ISTRUTTORIA TECNICA

Verifica di assoggettabilità a V.I.A.

Progetto di impianto fotovoltaico di potenza di picco pari a 29.962,66 ed in immissione in AC pari a 22.860 kW e relative opere di connessione ubicato in localita' "Mass.a Liberutcci" e "Masseria Bollella" rispettivamente nei Comuni di Ururi e Rotello (CB).

Proponente: SR Project 5 Srl

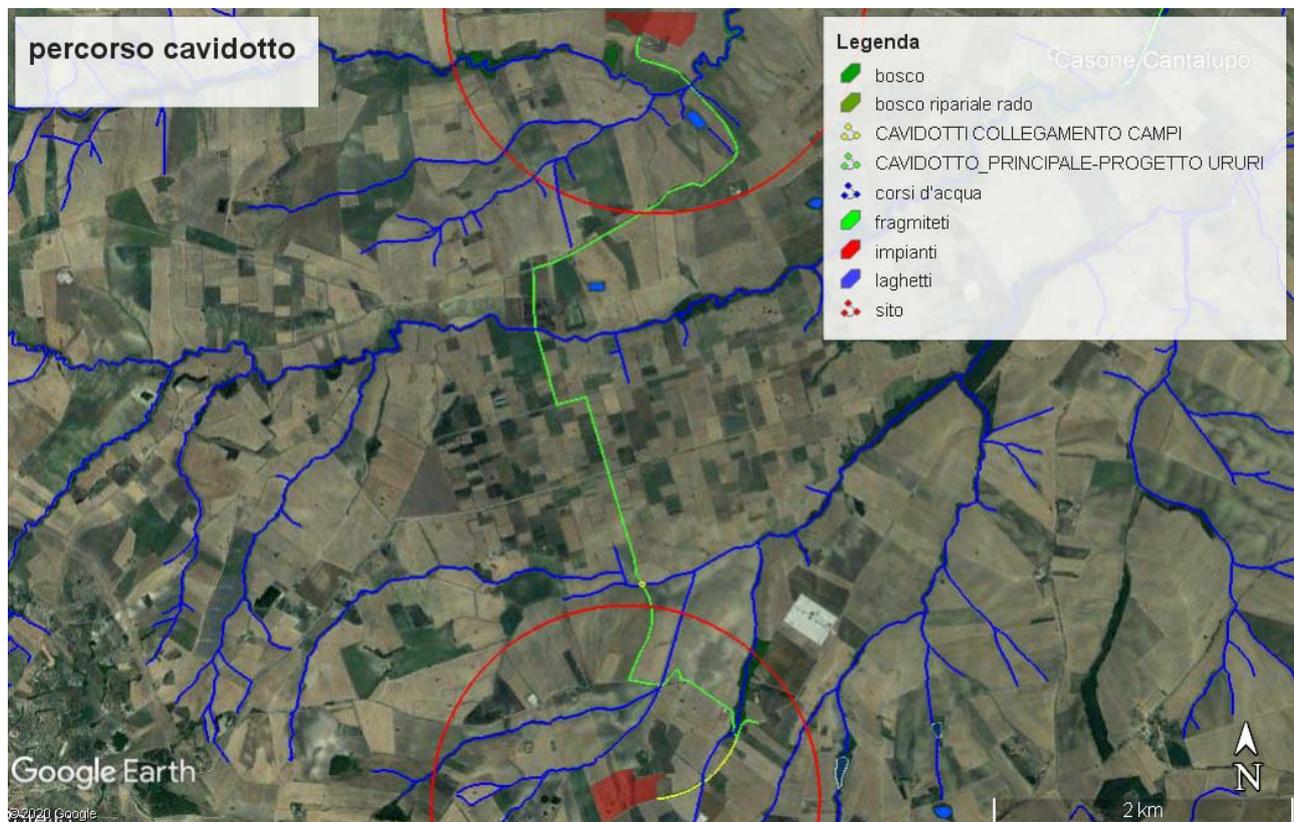
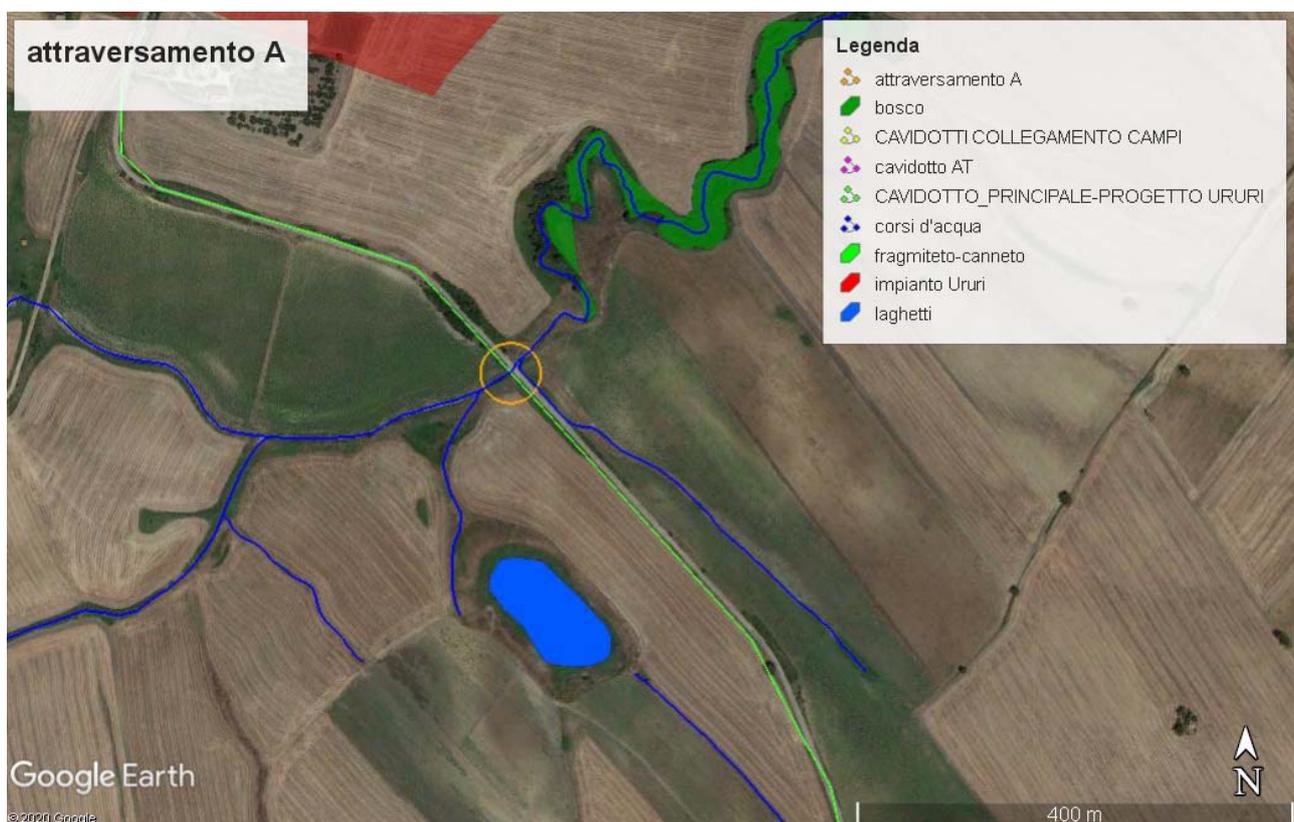
Queste formazioni, tuttavia, non vengono intercettate direttamente dai due campi FV bensì dal cavidotto di collegamento fra di loro (cfr. percorso cavidotto figura nella pagina successiva).

Nello specifico, il cavidotto interrato intercetta la rete idrografica una prima volta in prossimità di del campo 1 in un punto ove la vegetazione ripariale appare piuttosto scarsa.

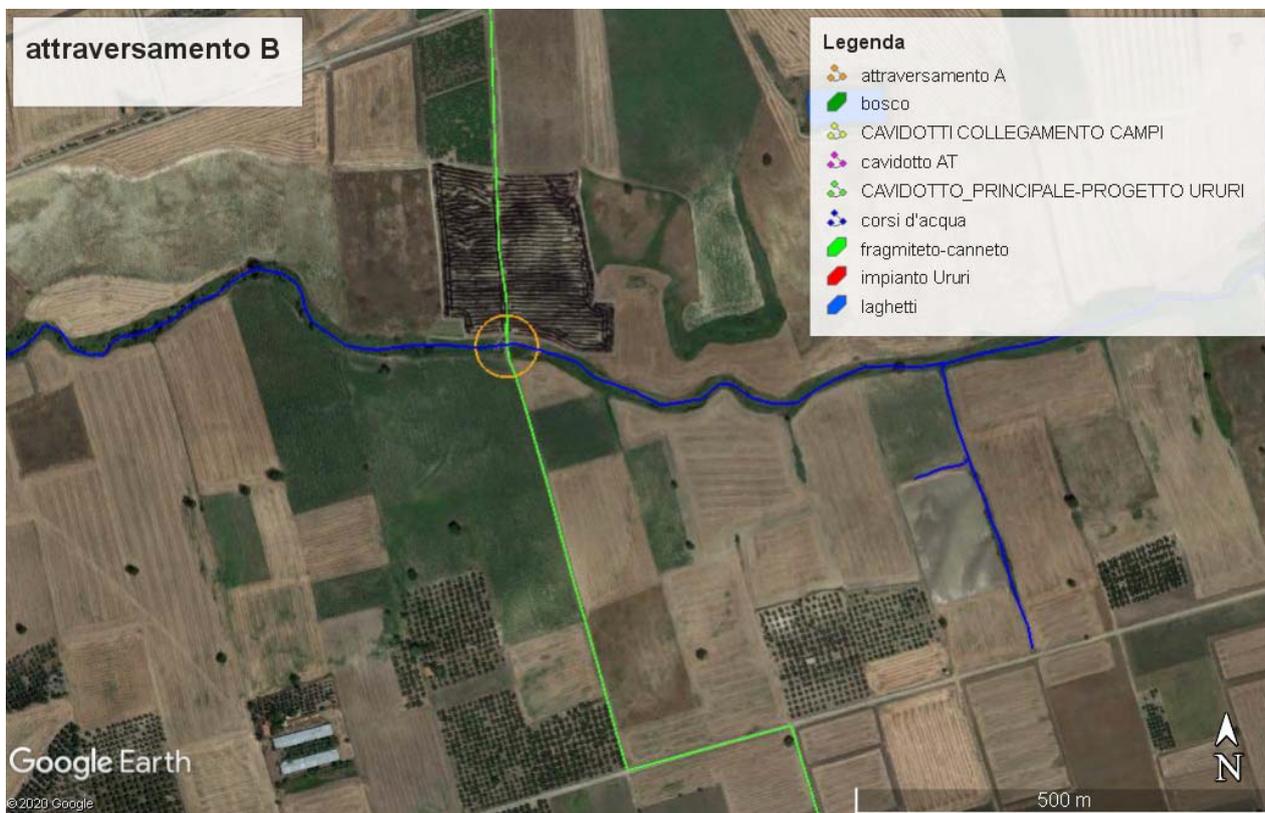
Il secondo e il terzo punto di attraversamento (punti B e 3) di alcuni affluenti del T. Sinarca, si collocano lungo strade sterrate esistenti ove, tuttavia, non è presente vegetazione naturale.

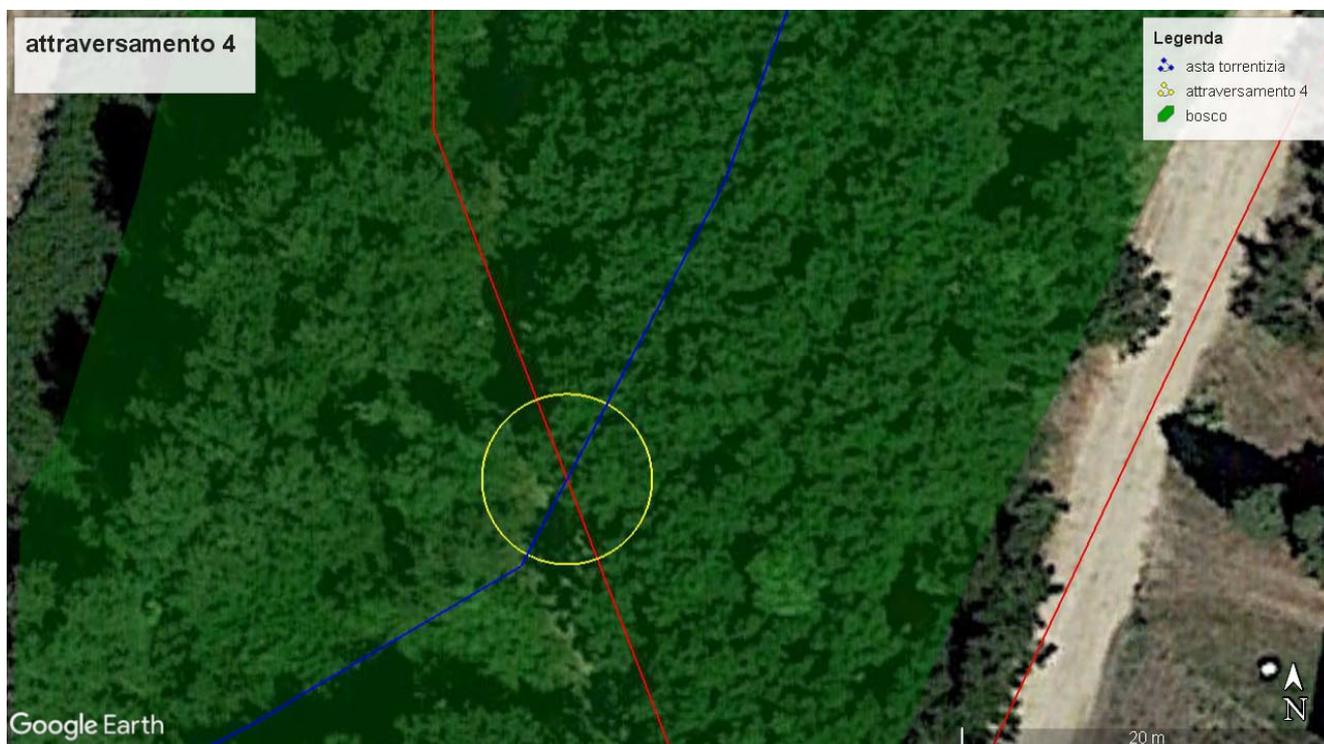
Infine, il quarto punto intercetta un folto bosco ripariale presente lungo un'asta fluviale per lo più attiva durante la maggior parte dell'anno e frequentata da avifauna ripariale e di bosco.

Per queste interferenze la Ditta ha previsto una modalità di attraversamento particolare che, utilizzando tubazioni fatte scorrere sotto l'alveo e inserite con una sonda che inizia la penetrazione in un punto lontano dalle sponde (metodo TOC), riesce a non intaccare l'habitat ripariale.

Pertanto, condizionatamente alla corretta applicazione della citata metodica di attraversamento dei corpi idrici, è possibile ritenere che la realizzazione del campo fotovoltaico non determinerà sulla flora/vegetazione dell'ara di intervento, effetti negativi e significativi, né in fase di cantiere né di esercizio.

Prescrizione n. 2	
Fase	ANTE OPERAM (fase di cantiere)
Ambito di applicazione	FLORA/VEGETAZIONE
Oggetto della prescrizione	<p>Riguardo alla realizzazione degli attraversamenti sotto alveo del cavidotto di collegamento tra il due campi FV tramite metodo TOC, si prescrive il divieto assoluto di intercettare o interferire anche indirettamente con le formazioni ripariali eventualmente presenti lungo le sponde del corpo idrico interessato dall’attraversamento.</p> <p>Tale divieto riguarda non l’inserimento delle tubazioni e delle sonde necessarie per realizzare l’attraversamento (che da progetto dovranno avvenire in punti lontani dalle formazioni ripariali) ma anche le arre di cantiere e di deposito di materiali e mezzi d’opera.</p>
Termine per l’avvio della Verifica di Ottemperanza	Prima dell’avvio della fase di esercizio.
